**VORGESCHRIEBENE TECHNISCHE MITTEILUNG
MANDATORY SERVICE BULLETIN****MSB 20-061/1**

ersetzt / supersedes MSB 20-061

Replacement of the elevator bell crank assembly in the vertical stabilizer.

WI-MSB 20-061

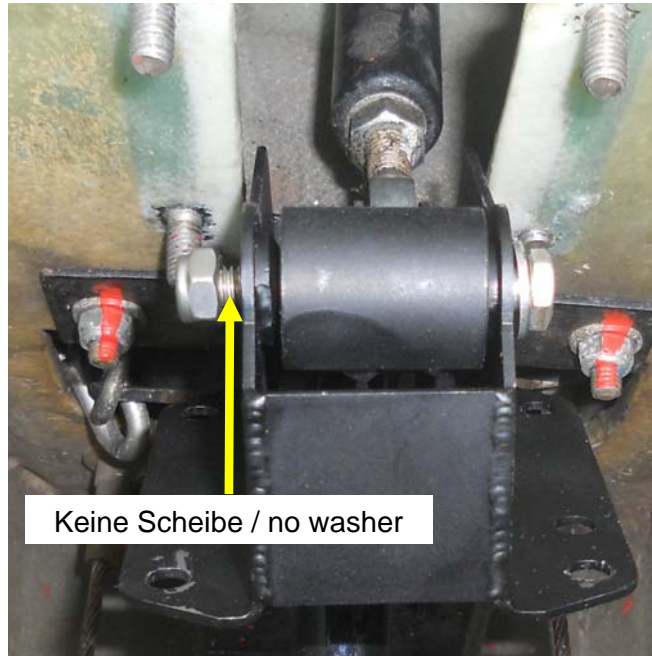
<p>7.</p>	<p>Waagrechte Höhenruderstoßstange am kurzen Hebelarm des neuen Umlenkhebels verbinden (Verschraubung siehe Abbildung 1).</p> <p>Hinweis In Einbaulage befindet sich das Lager des Umlenkhebel oben und der längere Hebelarm zeigt nach hinten</p> <p>Hinweis Alle Schrauben am Umlenkhebel werden von rechts nach links eingesteckt.</p>	<p>Connect elevator horizontal push rod with the short lever arm of the new bell crank (for connection refer to figure 1).</p> <p>Note In installation position the bearing of the bell crank is on top and the longer lever arm is pointing against the flight direction</p> <p>Note All bolts at the bell crank are inserted from the RH side.</p>
-----------	---	--

Abbildung 2: Verbindung Umlenkhebel Lagerbock, vor dem Festziehen der Mutter
 Figure 2: Connection bell crank to mount before tightening the nut

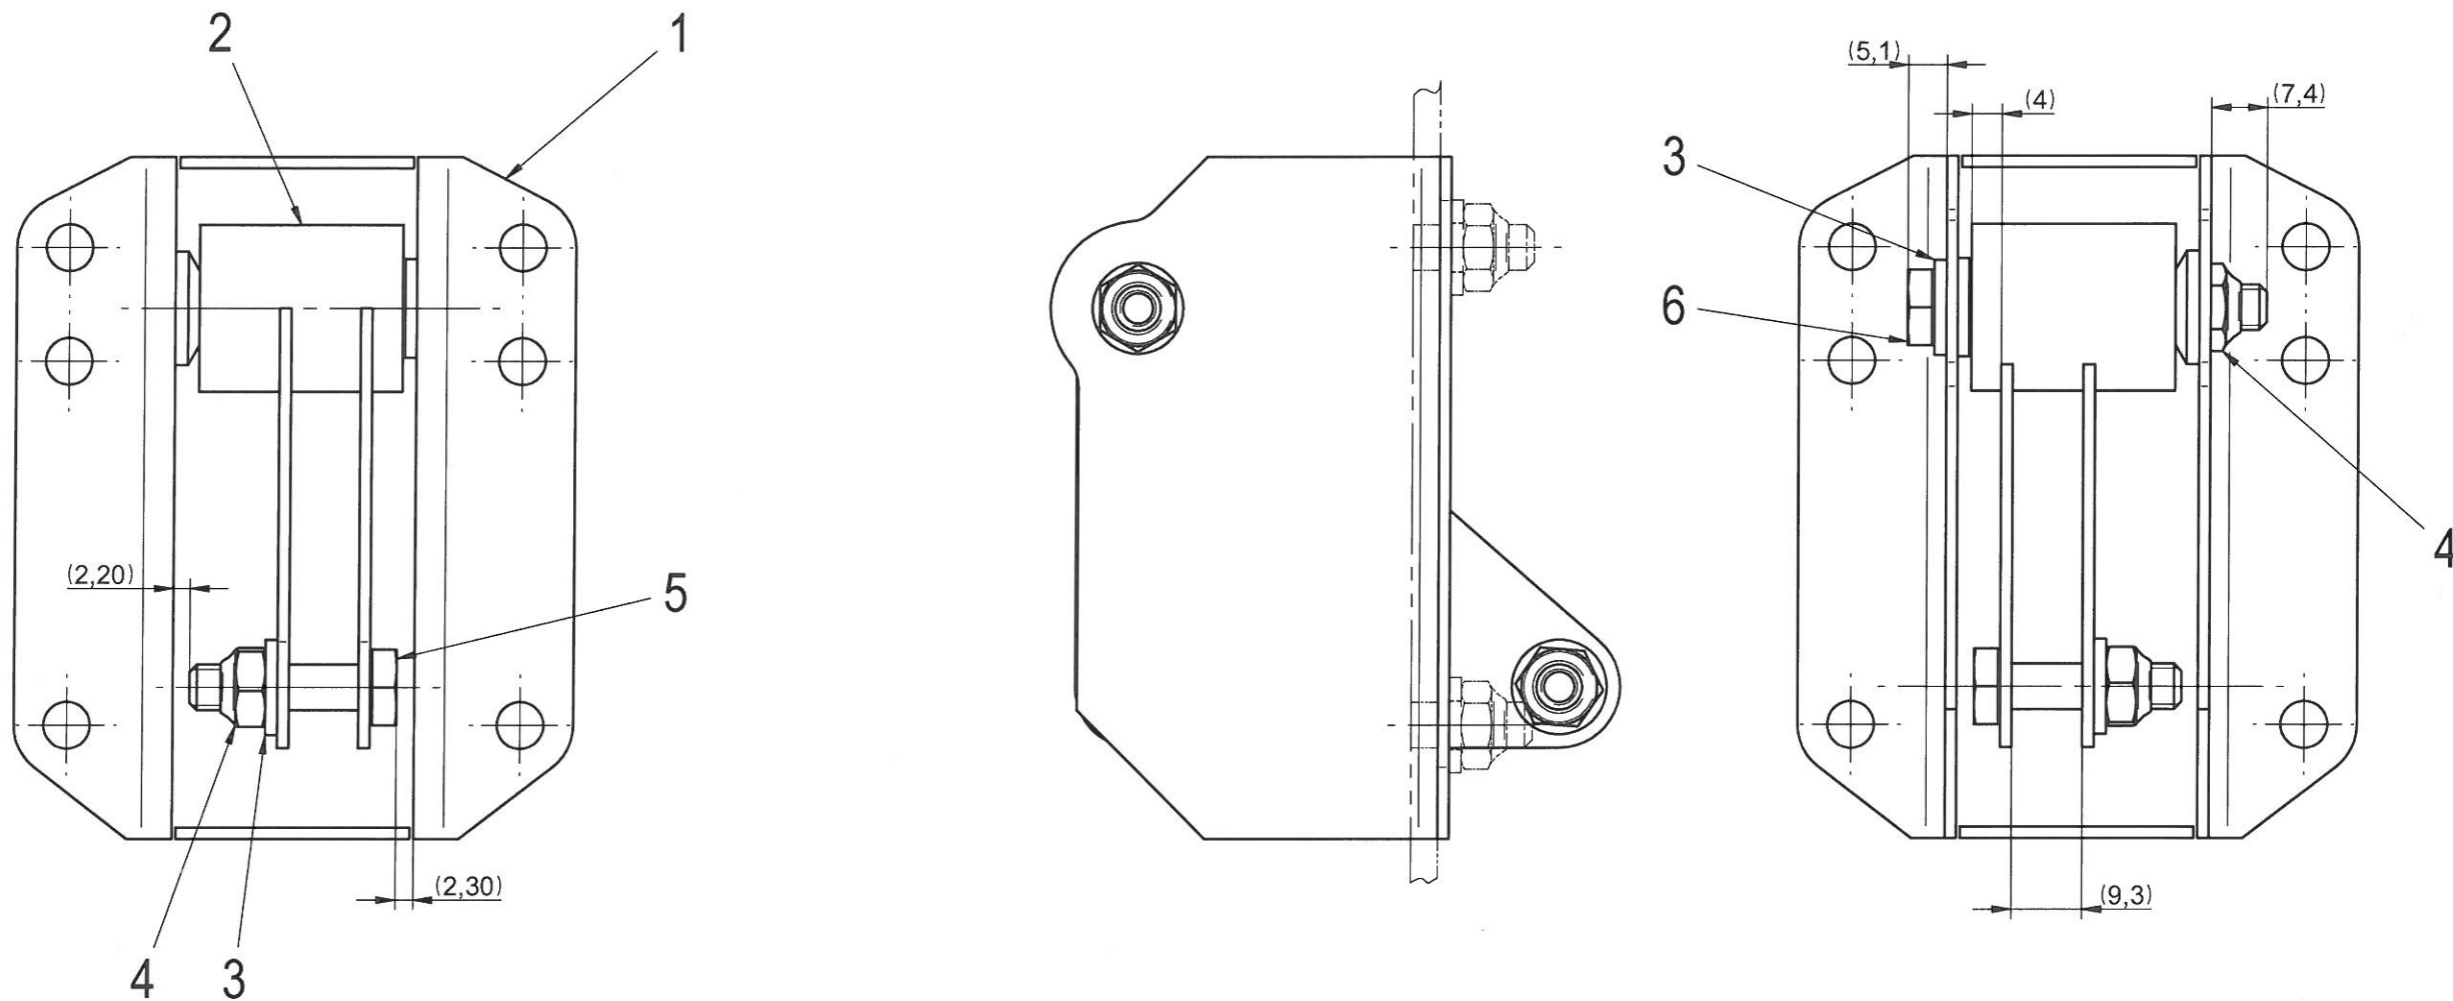
<p>8.</p>	<p>Neuen Umlenkhebel in neuen Lagerbock einbauen, siehe Abbildung 2. Die vorher verwendete Schraube LN 9037-06044 mit Scheibe und neuer Stoppmutter verwenden.</p>	<p>Install new bell crank in new bell crank mount, refer to figure 2. Use the previously used bolt LN 9037-06044 with the washer and a new stop nut.</p>
<p>9.</p>	<p>Lagerbock an Spant befestigen.</p> <p>Hinweis Die Befestigungsschrauben können in die Rumpfröhre fallen.</p>	<p>Install elevator bell crank mount on spar.</p> <p>Note The bolts can fall into the fuselage tube.</p>
